「H29小規模なリゾートホテル」の製図に関する質疑応答

図1 杭基礎(場所打ちコンクリート杭)

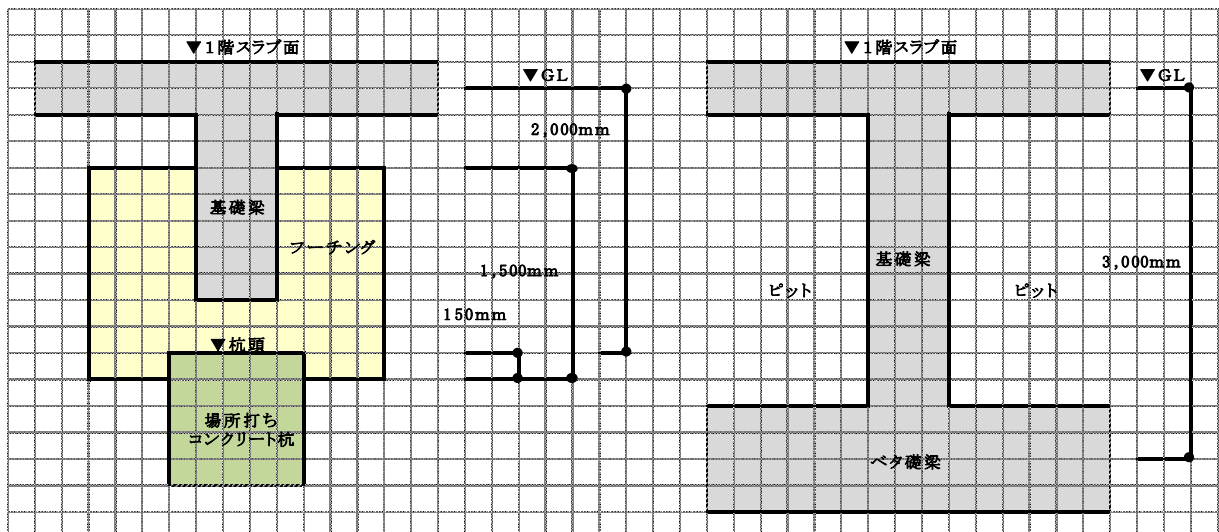
⑬ 杭基礎が指定される可能性は低いとは思いますが、想定すべきであれば断面図等での対応をご指導いただければありがたいです。

⇒「杭基礎」を図1に、「ベタ基礎」を図2に示す。

・支持地盤がGL-10mの位置にあることから、1本当たりの支持力が大きく、施工時の振動・騒音が少ないアースドリル工法による場所打ちコンクリート杭を採用した。杭長は、N値30以上の支持地盤に1mかつ、径の1/2以上貫入させるためGL-2mのフーチング底盤から9m程度とした。

・支持地盤がGL-2.5mの位置にあることから、支持地盤を考慮した根入れ深さをGL-3mとして、不同沈下に対して安全性の高いベタ基礎を採用した。本建物は、3階建て(地下1階、地上2階)の鉄筋コンクリート造であることから、建物の自重、荷重を考慮してもベタ基礎は最適な基礎構造である。
